**Kamer
van Volksvertegenwoordigers**

**VOORSTEL VAN RESOLUTIE
in verband
met het elektriciteitsuitrustingsplan
1985-1995**

VERSLAG

NAMENS DE COMMISSIE
VOOR HET BEDRIJFSLEVEN (1)

Fig. 2

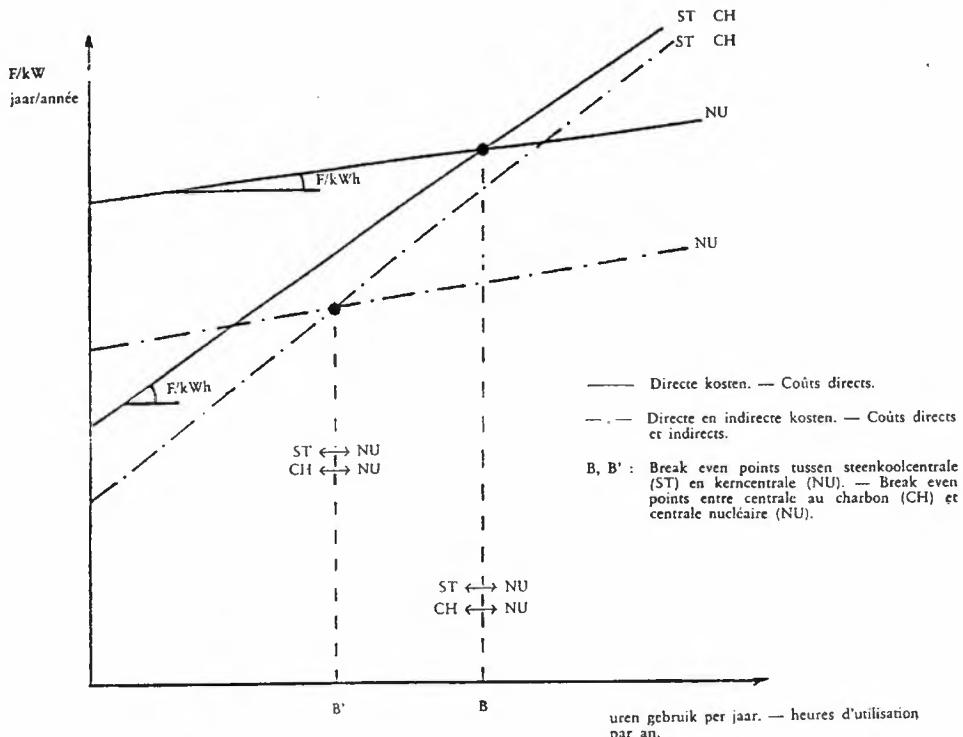
Globalement, après multiplication des coûts unitaires, ainsi modifiés, par les tailles des unités à installer ou par leur production en kWh, il apparaît que l'avantage du nucléaire sur le charbon s'est accru par rapport au calcul initial du C. G. E. E. Une illustration schématique du phénomène est donnée par la figure n° 2 ci-avant.
